ÚZEMNÍ PLÁN MĚSTA BRNA

Textová část Odůvodnění

Kapitola 19 Vyhodnocení připomínek

Svazek Pb4 *(bez osobních údajů)*

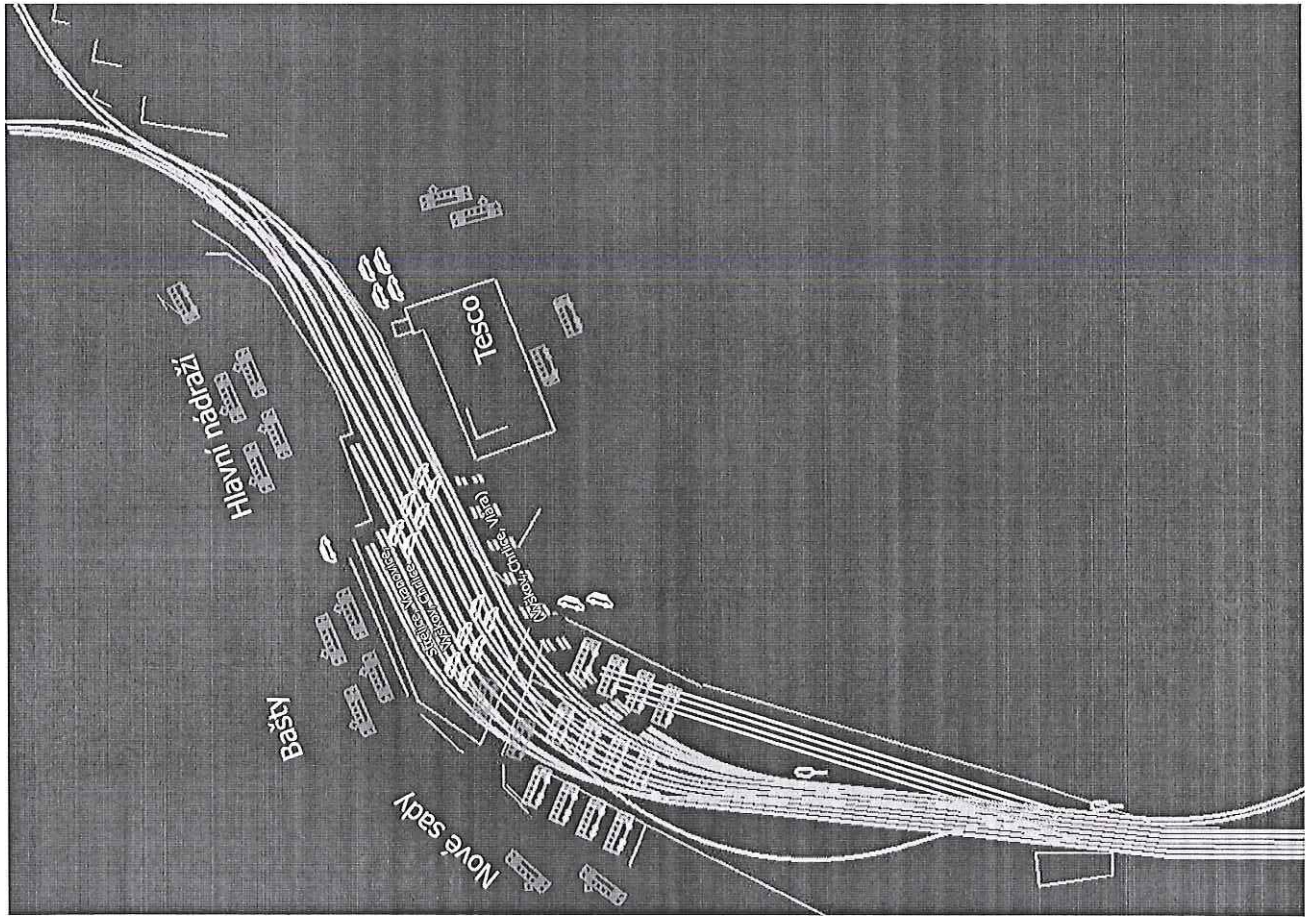
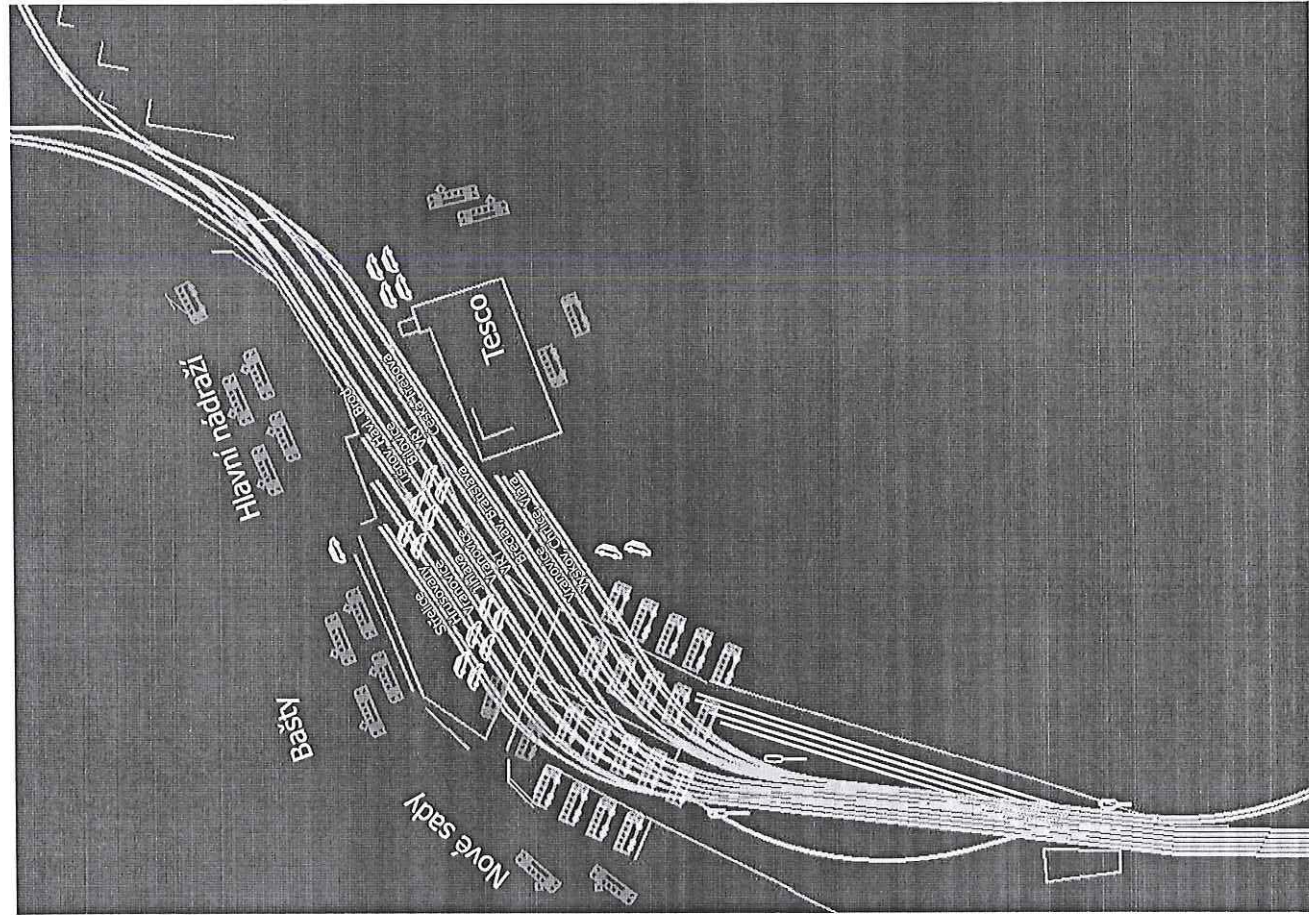
Ve zhlaví se jezdí rychle dvojkolejně na všechna průjezdná nástupiště. Propustnost je zvýšena vloženými návěstidly, získáváme 400 metrů ve vysoké traťové rychlosti až k nástupišťům a čas při střídání vlaků.

Nástupiště mají požadované **délky 400 metrů**, poslouží pro současně odbavení několika vlaků všemi směry a případně velmi dlouhé vlaky, s možností VRT (hned a po povrchu = úsporně).

Vlaky mohou přejíždět přes celou šířku zhlaví oběma směry současně, navíc mohou vykřžžovat v přednádraží, a v Heršpících. Včetně případné VRT. Severní zhlaví je rozšířeno na 4 koleje.

Spojka u Svatky

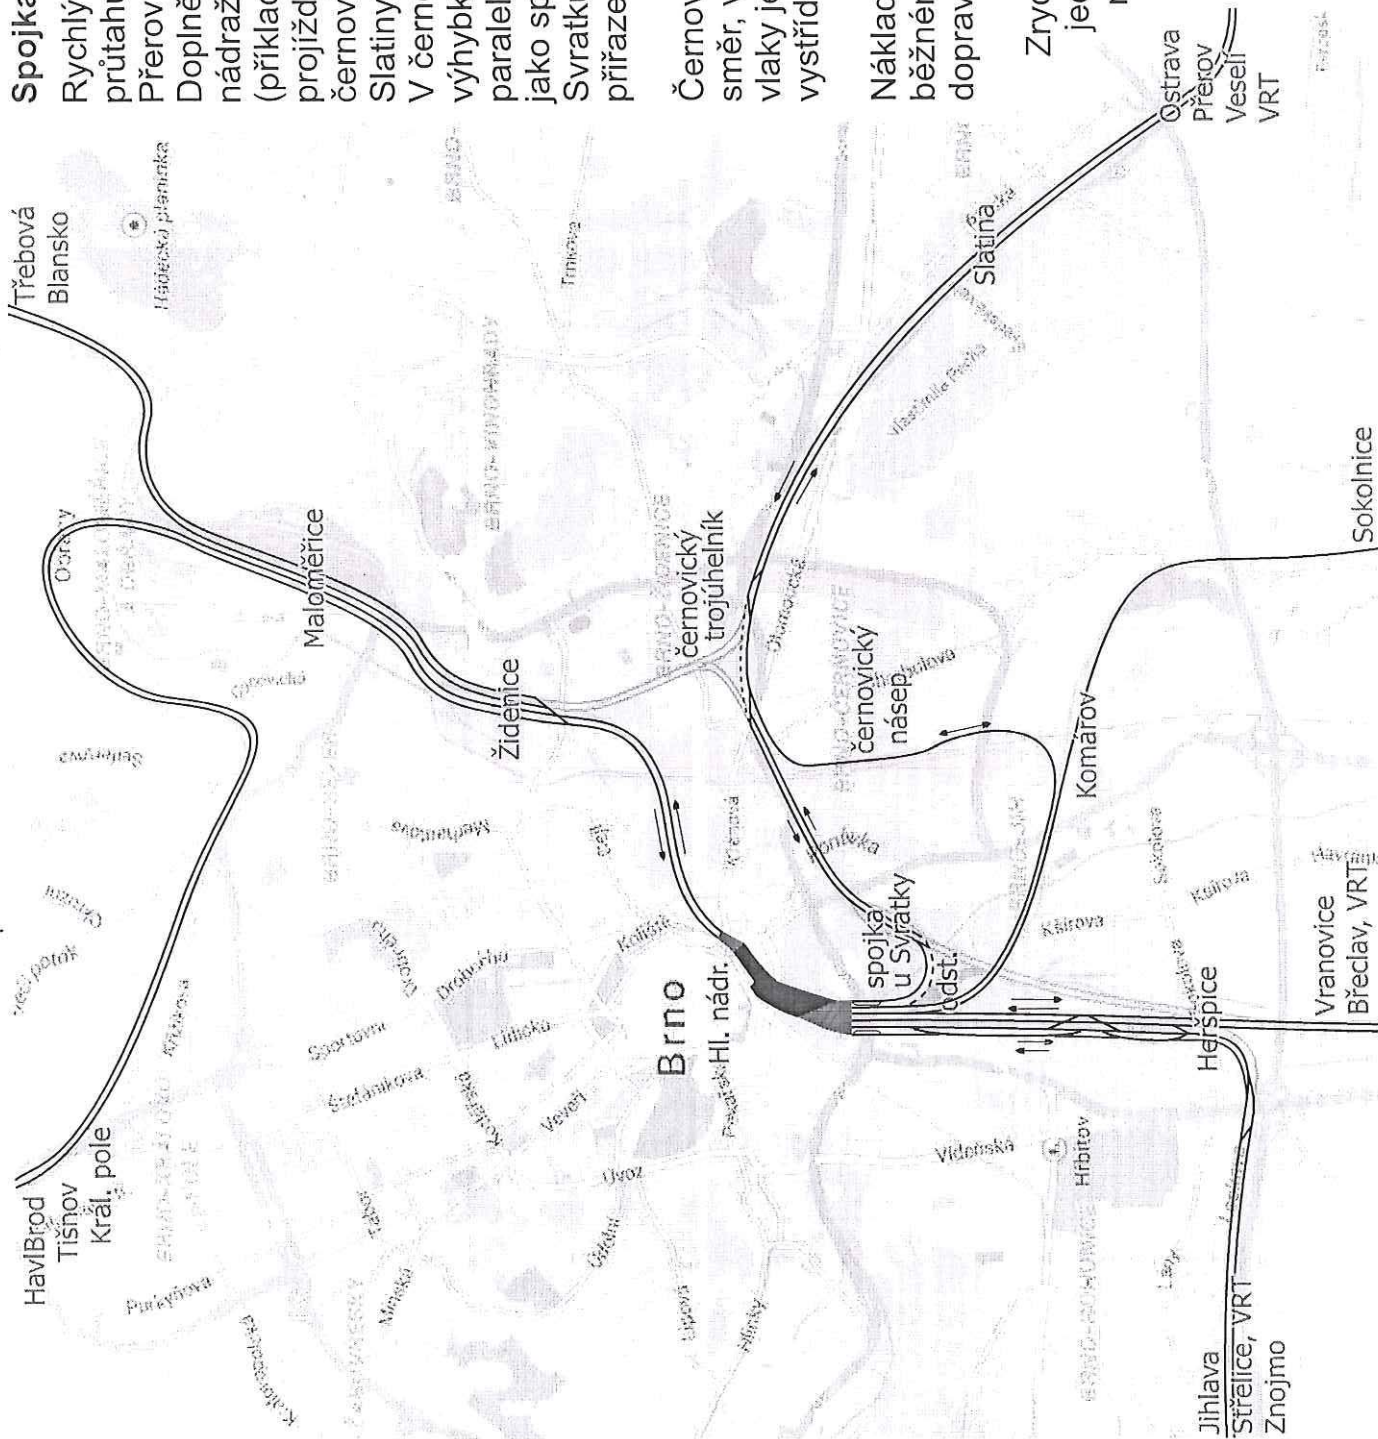
Rychlý průjezd osobních vlaků využitím průtahu ke zdvoukolejnění provozu na Přerov a Veselí.

Doplněním jednoduché spojky z hlavního nádraží podél Svatky do Dolního nádraží (příkladem jednokolejné, ca 0.3 mlď): vlak projíždí po průtahu středem města přímo do černovického trojúhelníku a pak hned do Slatiny.

V černovickém trojúhelníku stačí doplnit 2 výhybky. Je možno doplnit krátký úsek paralelní koleje ke zdvoukolejnění, stejně jako spojky u Svatky (čárkované). Svatku přechází přímo z nástupišť přirazených Přerovu (nekříží zhlaví).

Rychlý výjezd na Přerov/Veselí

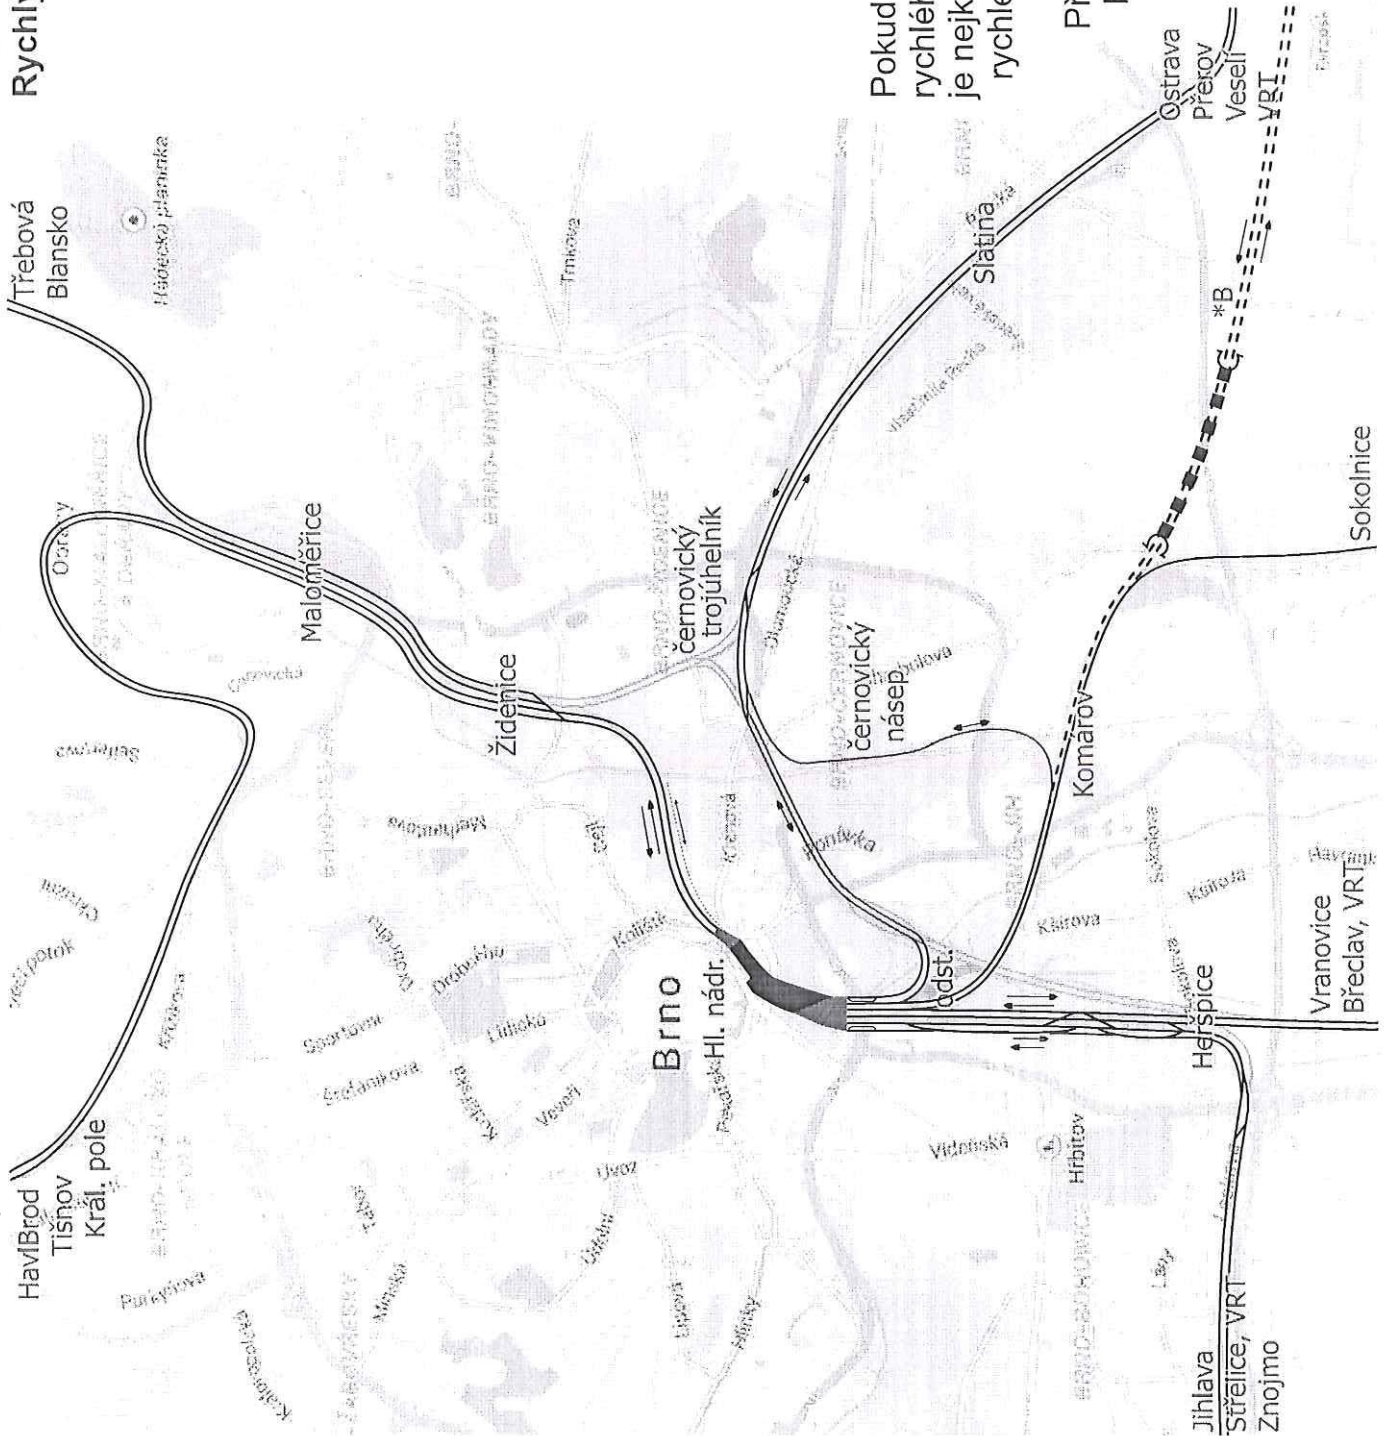
Pokud by někdy vznikl požadavek velmi rychlého výjezdu na Přerov/Veselí je nejkratší trať z Komárova *B okolo letiště, rychlejší o 2 minuty ale za 6 mld (tunel).

Přináší větší výkon pro vzdálenou budoucnost, běžné vlaky i příp. VRT, stejně jako spojka "U Svatky".

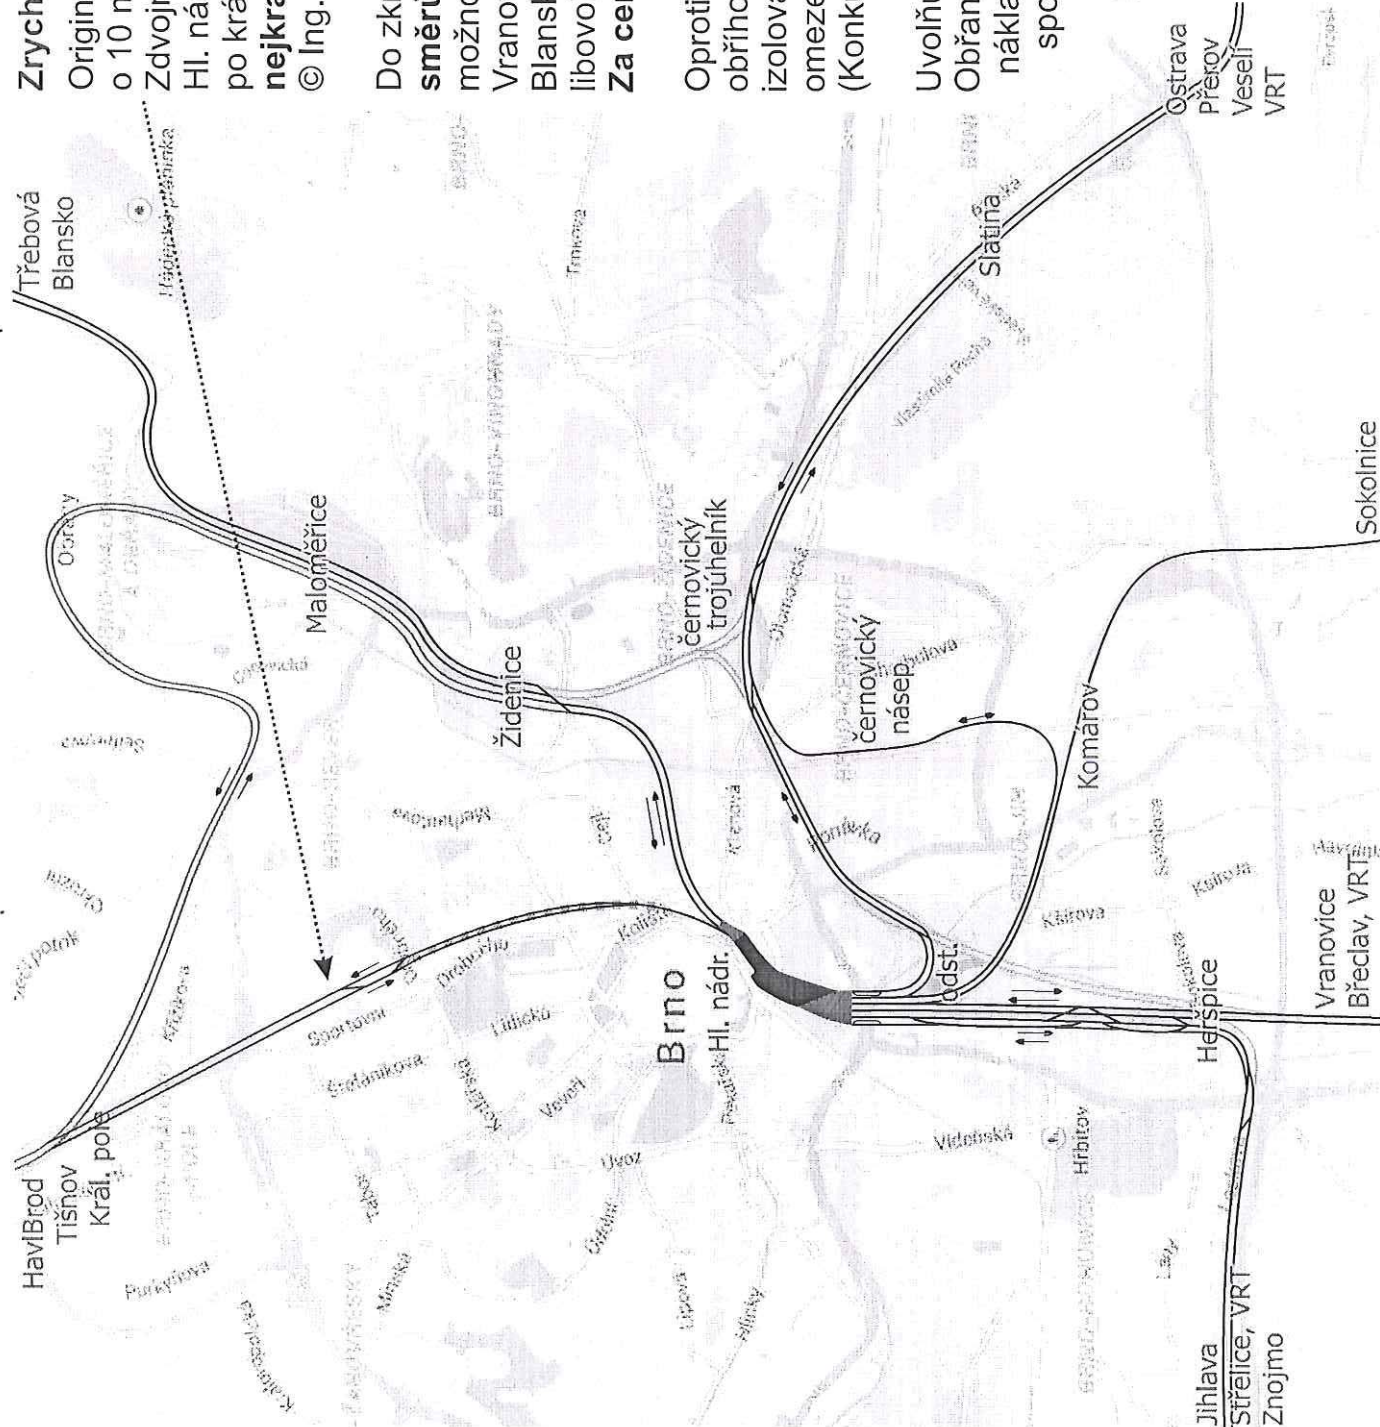
Zrychlení o 10 minut na Tišnov + H. Brod
 Originální zkratka Ponava zrychluje dopravu
 o 10 minut.

Zdvojnásobuje propustnost severního zhlaví
 Hl. nádraží, ze kterého klesá pod Koliště,
 po krátkém tunelu vystupuje u stadionu a
nejkratší cestou do Králova pole.
 © Ing. Zdeněk Procházka

Do zkratky Ponava mohou vlaky ze **všech
 směrů**, což poskytuje pestrou paletu
 možností odkud vést vlaky, ze Střelic,
 Vranovic-Břeclavi, Sokolnic, Přerova,
 Blanska-Třebové, do Kuřimi, Tišnova,
 libovolně kam pokračovat, z úrovně nádraží.
Za cenu třetinovou.

Námítka číslo 1 (zákres)

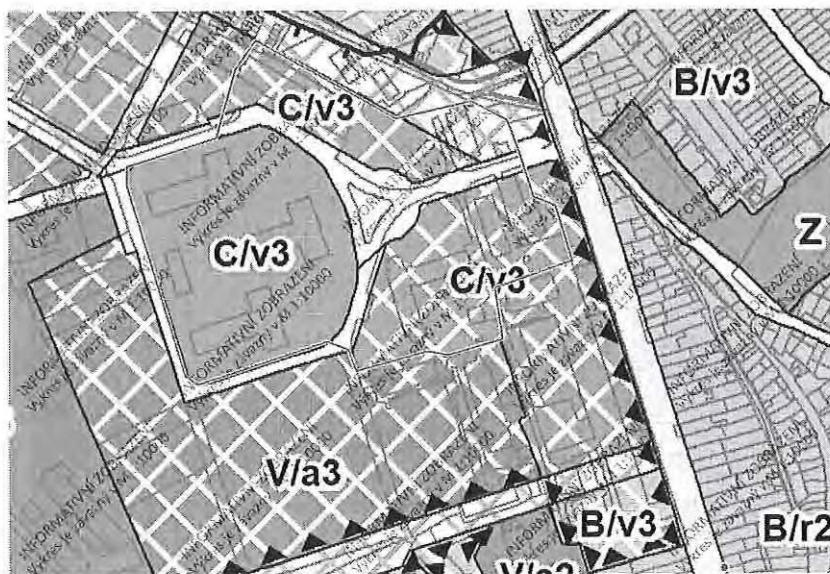
Technické muzeum v Brně (dále jen „TMB“) nesouhlasí s návrhem nového územního plánu na ploše stávajícího areálu bývalých kasáren Brno – Řečkovice, který je v majetku ČR a TMB je pověřeno hospodařením s tímto majetkem. Konkrétně se jedná o plochy v jihovýchodní části areálu kasáren, které jsou vyznačeny v příloženém výkresu modrou linií. Plocha je v návrhu označena jako „plocha smíšená obytná“ (kombinace stabilizovaných ploch i ploch přestavby), toto označení však neodpovídá charakteru této části plochy v současné chvíli, ani jejímu budoucímu využití. Na parcelách stojí administrativní budovy, které budou nadále využívány organizací pro její hlavní činnost. Na ploše s p.č. 226/1 bylo navíc zahájeno stavební řízení, v jehož rámci bude v roce 2022 zahájena stavba nového depozitáře TMB. Navržená budoucí podoba využití této plochy tedy není v souladu s budoucím záměrem TMB při nakládání s uvedeným nemovitým majetkem. TMB navrhuje změnu způsobu využití ploch vyznačených v zákresu na plochy veřejné vybavenosti, které by svým charakterem lépe odpovídaly současnému i budoucímu využití dané plochy. Zbývající plochy v areálu kasárna Řečkovice mohou zůstat v navrhované podobě, tedy "plocha smíšená obytná/plocha přestavby".

Námítka číslo 2 (zákres)

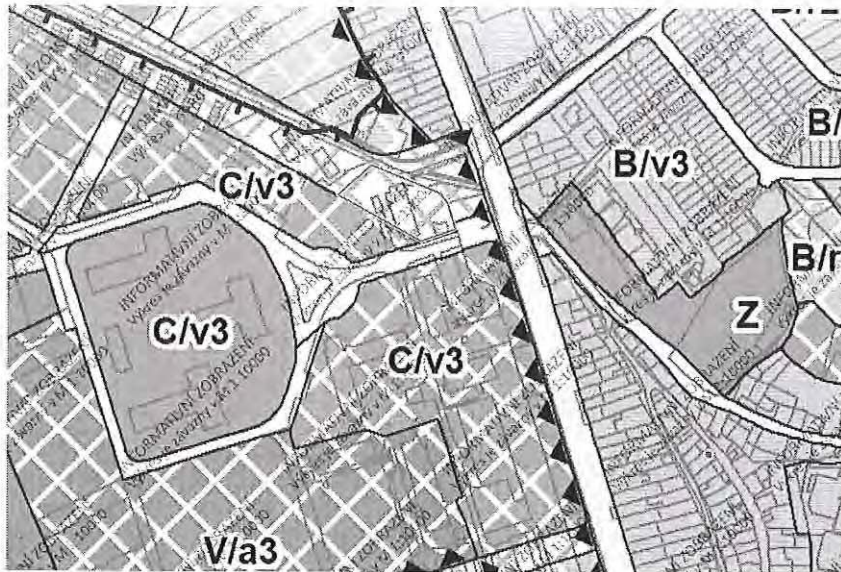
Technické muzeum v Brně (dále jen „TMB“) nesouhlasí s návrhem vedení koridoru ulice Terezy Novákové, včetně tramvajové trati, podél areálu bývalých kasáren Brno – Řečkovice, konkrétně podél severní části parcely s p.č. 224/4. Areál je v majetku ČR a TMB je pověřeno hospodařením s tímto majetkem, přičemž vedení tramvajové trati omezuje budoucí záměr TMB při nakládání s uvedeným nemovitým majetkem. Vedení trati předpokládá demolici budov nacházející se na p.č. 227/1 za účelem vybudování zmíněného dopravního koridoru (viz zákres). TMB plánuje tuto budovu dlouhodobě využívat, proto nesouhlasí s uvedeným návrhem. TMB v tomto případě navrhuje přesun trati severně od areálu.

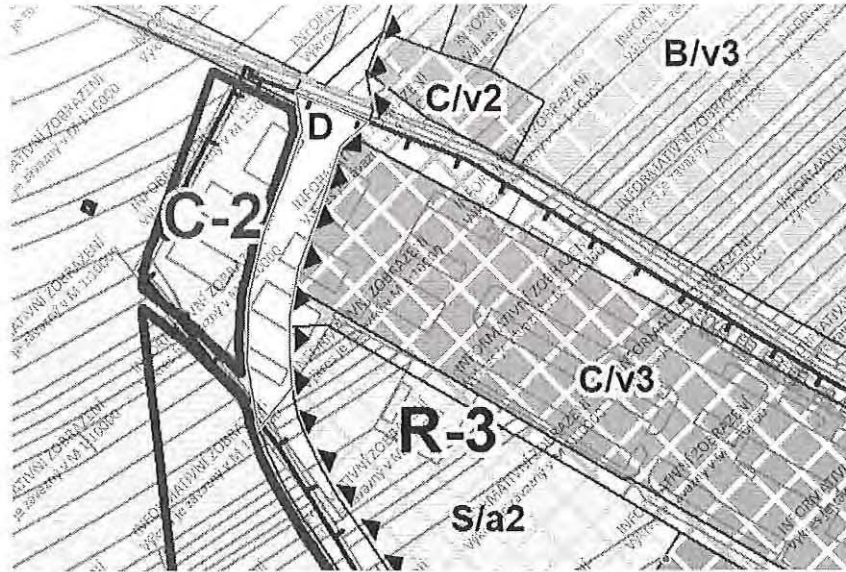
Technické muzeum v Brně (dále jen „TMB“) nesouhlasí s návrhem vedení pozemní komunikace na ploše stávajícího areálu bývalých kasáren Brno – Řečkovice, konkrétně v části areálu rozkládající se na p.č. 222/1, jenž je v majetku ČR a jehož správou je TMB pověřeno. Navrženým vedením pozemní komunikace přes část pozemku p.č. 222/1 bude značně omezeno využití areálu bývalých kasáren pro další účely, kdy navíc podstatná část tohoto pozemku (v prostoru za navrženou komunikací směrem na západ) není řešena vůbec. TMB navrhuje odsunutí této komunikace mimo areál kasáren směrem na severozápad při respektování stávající místní komunikace vedoucí podél areálu kasáren v Řečkovících, čímž bude i akcentováno výhodnější výškové členění terénu pro výstavbu budoucí komunikace.
